监理工作联系单

工程名称：禹州市花石镇二期 80Wmp 光伏项目

编号：CZZHJL-YZHS-047

主题：关于现场工程材料的成品保护的问题：

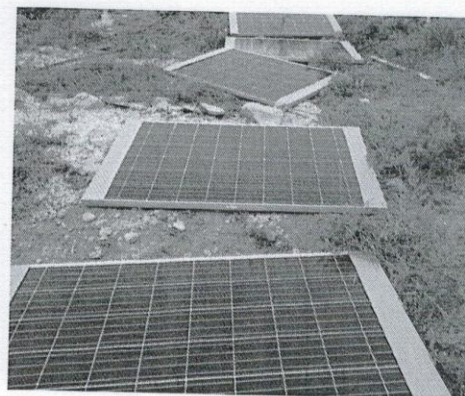
经监理现场巡查，发现如下问题：

1、你单位在安装组件时未按照规范安装，发现部分施工人员安装组件时踩踏组件表面，组件拆箱堆放不符合厂家要求，随地任意摆放；这种行为会对组件本身造成很大的伤害；

2、支架成品材料沿地面拖拽，造成材料变形及镀锌层的破坏；

以上这些问题存在严重的质量隐患，为了纠正违犯规定的现象不在发生，为确保工程质量，要求你单位立即整改。
